LICITACIÓN PUBLICA INTERNACIONAL ANDE Nº1121/2015 – ADQUISICIÓN DE MATERIALES PARA ALUMBRADO PÚBLICO
ID: 290.022

SOLICITUD DE ACLARACIÓN

LOTE 4 - EQUIPOS AUXILIARES PARA LÁMPARAS DE VAPOR DE SODIO DE ALTA PRESIÓN

Especificaciones Técnicas ANDE Nº 07.61.08 – Rev.6

Hoja 23/33. Figura 6.a y 6.b: Vista superior.

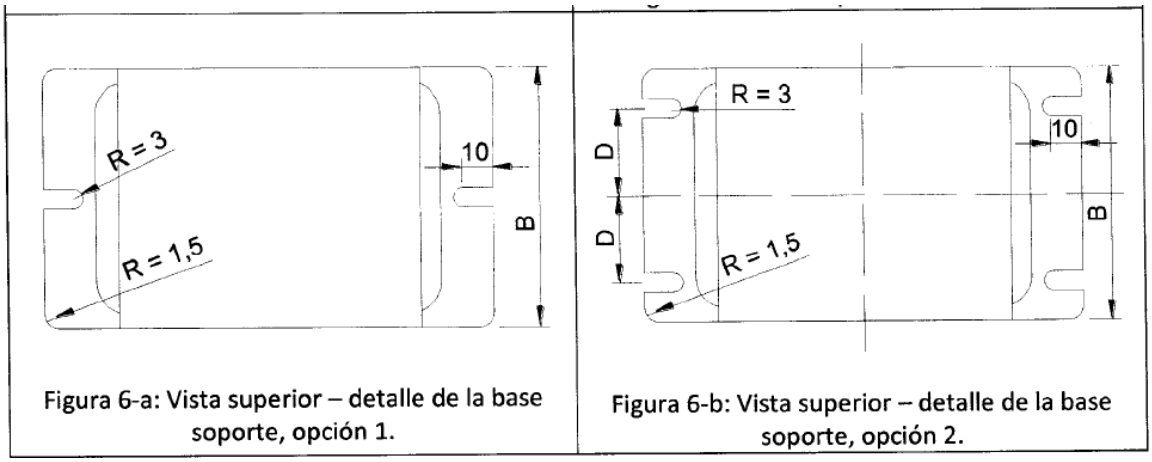
Los reactores propuestos, difieren en algunos detalles del modelo presentado. Por eso solicitamos una posición por parte de la ANDE referente a los modelos de reactores ofrecidos. Las dimensiones propuestas siguen abajo:

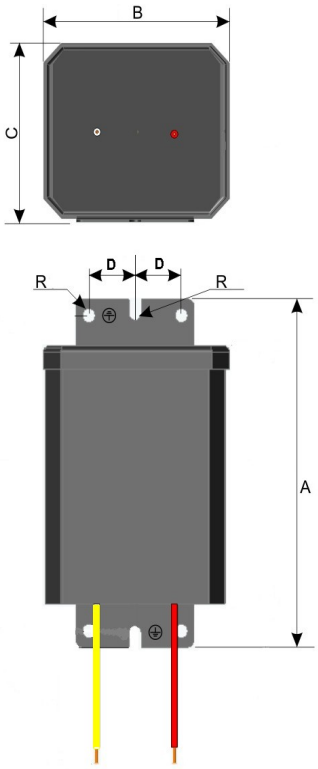
Propuesta (en mm)					
	A	B	C	D	R
100W	≤110	≤90	≤ 80	≤ 22	3
150W	≤ 130	≤ 90	≤ 80	≤ 22	3
250W	≤ 155	≤ 100	≤ 90	≤ 25	**4**
400W	≤170	≤ 100	≤ 90	≤ 25	**4**
